Parere n. 16 del 12/07/2024

Progetto	<i>Potenziamento del Sistema Acquedottistico “Verde”. Riqualificazione delle condotte adduttrici esistenti e potenziamento delle capacità di trasporto della risorsa idrica dell’acquedotto Verde</i> <i>Verifica di ottemperanza alle condizioni ambientali del parere della Commissione PNRR-PNIEC n. 185 del 03/08/2023</i> <i>ID_VIP: 12611</i>
Proponente	Società Abruzzese per il Servizio Idrico Integrato S.p.A.

Figura 1: schema dell'impianto di potabilizzazione previsto dal PE

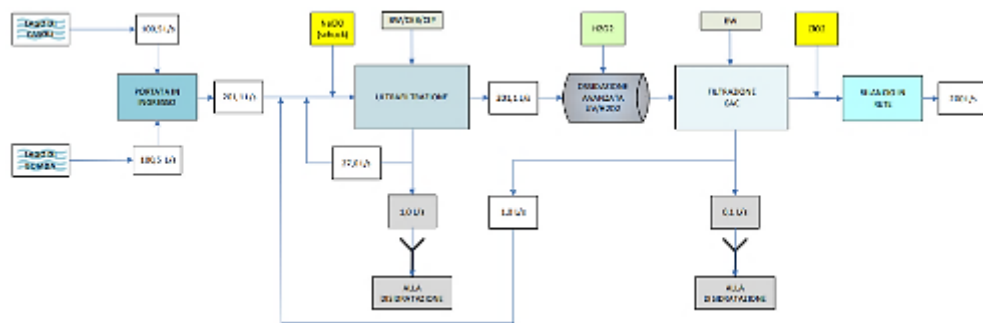
soluzione tecnologica prevista dal PE, che prevede il ricorso all’ultrafiltrazione. La configurazione impiantistica del PE prevede 12 skid preassemblati e interconnessi tra loro da 22 membrane UF cadauno, per un totale di 264 moduli, in grado di garantire l’esercizio della sezione senza dover ridurre la portata di alimentazione dell’impianto anche durante le operazioni di lavaggio dei moduli. In virtù degli obiettivi di trattamento fissati, la filiera di trattamento prevista nel PE, alternativa e più efficace rispetto a quella prevista dal PFTE (e dal PD) è costituita da:

- ✓ disinfezione a shock con NaOCl;
- ✓ filtrazione di sicurezza a 200 µm;
- ✓ ultrafiltrazione 0,03 µm (rimozione di colloidali, limo, sabbia, protozoi, batteri, virus, proteine, cellule algali, TSS e picchi di torbidità);
- ✓ ossidazione avanzata UV+H₂O₂ (distruzione dei precursori dei trihalometani, disattivazione cellulare algale residua, rimozione tossine algali, batteri e virus, microinquinanti, TOC);
- ✓ filtrazione su carbone attivo granulare GAC (controllo di sapore e odore, eliminazione composti refrattari in tracce e microinquinanti, controllo del TOC);
- ✓ disinfezione di rispetto con biossido di cloro (ClO₂).

Figura 2: nuova configurazione del Potabilizzatore su Carta della Pericolosità da Frana (Foglio 370 E Regione Abruzzo)

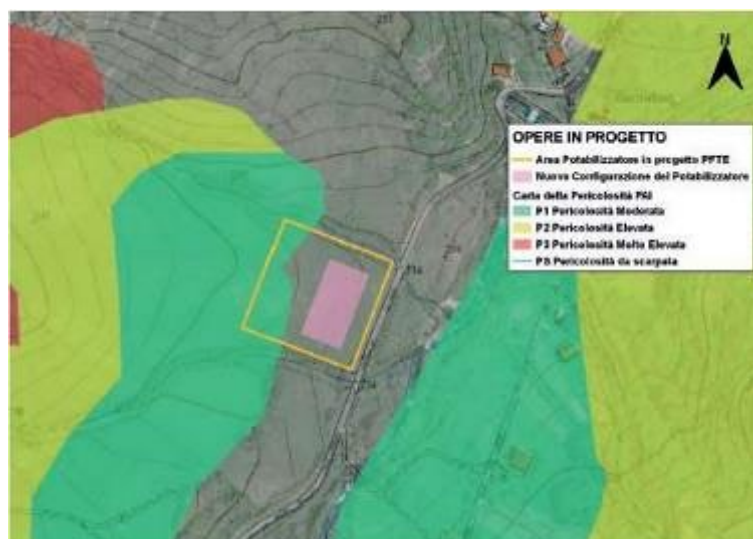
Il Proponente indica inoltre che l'ubicazione del manufatto di potabilizzazione è stata oggetto di uno studio volto al rispetto dei criteri naturalistici, paesaggistici e geomorfologici; in particolare evidenzia che la scelta localizzativa e le ridotte dimensioni della soluzione prevista dal PE consentono di evitare le interferenze con le aree perimetrate dal PAI a moderata pericolosità da frana, previste dalla soluzione contenuta nel PFTE.

- la Sottocommissione PNRR, preso atto della documentazione fornita ed analizzata, pur prendendo atto dell'utilizzo della stessa località per la collocazione dell'impianto di potabilizzazione, atteso che, rispetto alla soluzione prevista dal PFTE, la soluzione proposta consente una notevole riduzione della superficie occupata, prevede l'adattamento dell'area e dei manufatti dell'impianto alla morfologia del sito di intervento, consente di evitare le interferenze con le aree perimetrate dal PAI a moderata pericolosità da frana, prevede la realizzazione degli impianti di potabilizzazione in strutture chiuse e coperte, ritiene la lettera a) della Condizione Ambientale n. 10 ottemperata.

Figura 3: potabilizzatore - sezione di progetto

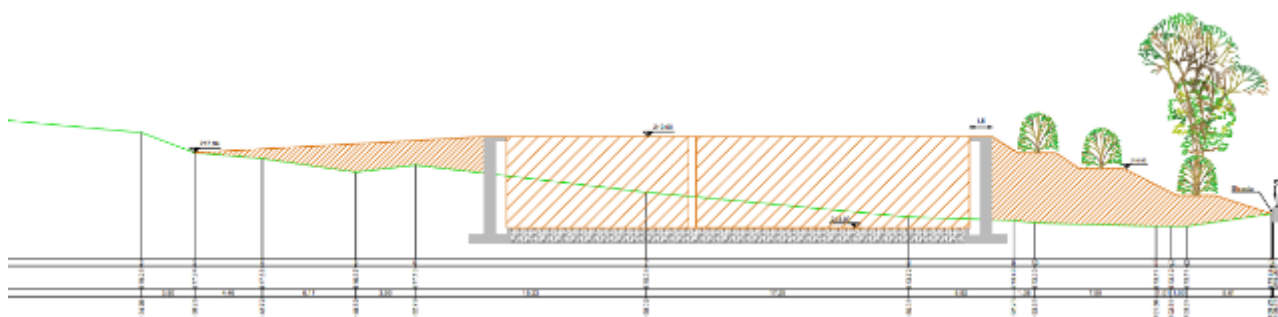
Il PE prevede il posizionamento del manufatto ad una distanza di circa 20 metri dalla strada esistente; al fine di contenere l’impatto visivo e di salvaguardare la rete ecologica esistente il piano di posa del manufatto è previsto a circa un metro sotto il livello del piano strada, in modo da ridurre l’altezza fuori terra a circa 5 metri, e in adiacenza ai confini dell’area dell’impianto sono previste la realizzazione di terrapieni e la messa a dimora di alberature costituite esclusivamente da essenze autoctone.

Figura 5: schema di impianto della siepe multiplane

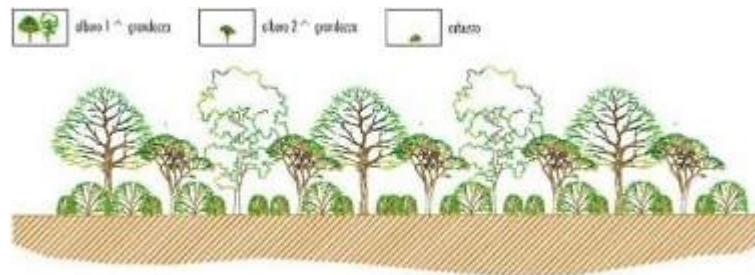
Per garantire un inserimento dell'opera nel contesto ambientale è prevista la realizzazione di formazioni vegetali lineari che potranno costituire nicchie ecologiche connesse con le formazioni vegetazionali presenti lungo le incisioni esistenti ai lati dell'area occupata dall'impianto; a tal fine si prevede la creazione nella parte basale dei terrapieni di siepi multifilare e multiplane, prevedendo l'alternanza di specie ad alto fusto ed arbustive, in modo da creare una struttura compatta che possa svolgere la funzione ecologica attraverso l'utilizzo di specie autoctone adatte alle condizioni edafiche dell'area. Nelle parti ubicate in posizione intermedia lungo il versante è prevista la messa a dimora di specie a portamento arbustivo. Nel caso delle siepi multiplane il sesto d'impianto prevede l'alternanza di specie arboree ad altofusto di 1° e 2° grandezza, poste ad una distanza di 6 metri, tra le quali saranno messe a dimora, ad una distanza di 2 metri, due piante a portamento arbustivo.

Figura 6: stralcio elaborato PFTE "Corografia generale degli interventi su IGM" (codice Elaborato 895PTFE04010100_00); in blu è indicata l'area oggetto di variante di tracciato

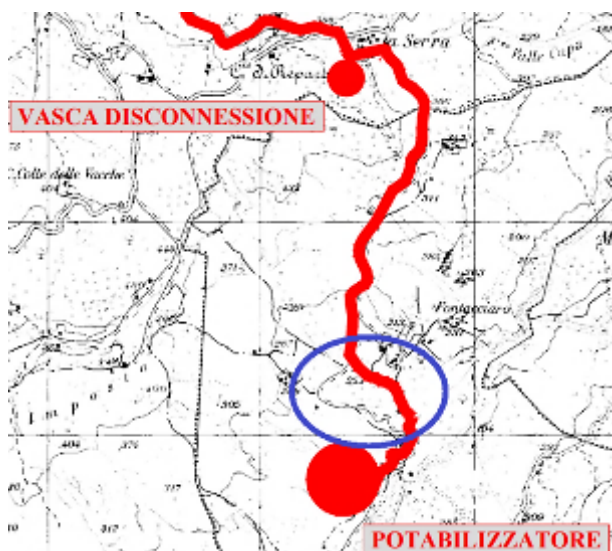
- il Proponente ha indicato che, a seguito di un ulteriore sopralluogo in sito, ha valutato la possibilità di seguire con la condotta in progetto un tracciato che consentisse di annullare la significatività dell'interferenza con l'Habitat Natura 2000 91AA* - Boschi orientali di quercia bianca.

Il tracciato individuato a tal fine segue una strada forestale trattorabile esistente, transitabile anche da veicoli stradali. Il Proponente indica che tale viabilità presenta delle caratteristiche dimensionali tali per cui è possibile effettuare la posa della condotta senza la necessità di aprire un varco nel soprasuolo forestale.

- la Sottocommissione PNRR, preso atto della documentazione fornita ed analizzata, ritiene che la soluzione proposta, che costituisce una variante minima rispetto al tracciato della condotta previsto dal PFTE, non sia tale da evitare l'interferenza con l'Habitat Natura 2000 91AA* - Boschi orientali di quercia bianca, come richiesto nella Condizione ambientale, e pertanto ritiene la lettera b) della

Condizione Ambientale n. 10 non ottemperata.

Figura 8: sezione di posa della condotta sulla strada forestale trattabile

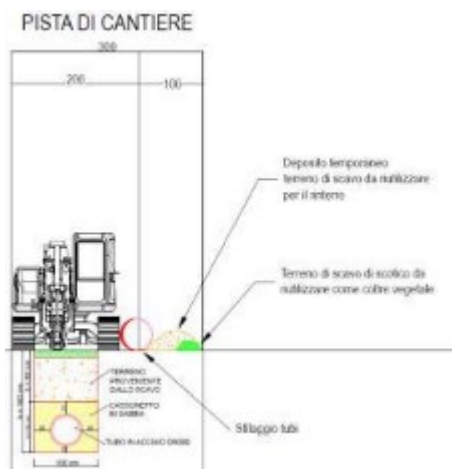
A tale scopo per questo tratto prevede che la posa della condotta sia effettuata mediante la realizzazione di uno scavo a sezione obbligata largo 1 metro e profondo massimo 1,60 metri, eseguito a cielo aperto, con l'ausilio di mini escavatore; la fascia di occupazione temporanea prevista è di 3 metri, all'interno della quale sono previste la fascia necessaria allo scavo ed il deposito temporaneo del materiale da riutilizzare. Il cantiere mobile previsto per la posa della condotta in questo tratto è schematizzato nella figura seguente.

Per la posa della condotta sono previsti esclusivamente accantonamenti del terreno scavato lungo l'asse della condotta ed il successivo riutilizzo per il rinterro nel medesimo tratto di scavo, senza richiedere il trasporto o il movimento di materiale. Il terreno vegetale (strato humico superficiale) accantonato durante la fase di scotico sarà conservato ed interamente ridistribuito lungo la fascia di lavoro, senza essere mescolato con la terra di scavo.

Il Proponente ritiene che la precauzioni operative previste consentano di effettuare l'intervento di posa nell'area B all'interno dell'Habitat 91AA* senza determinare modifiche alla sua struttura e alla sua funzione, garantendo il mantenimento dell'attuale stato di conservazione.
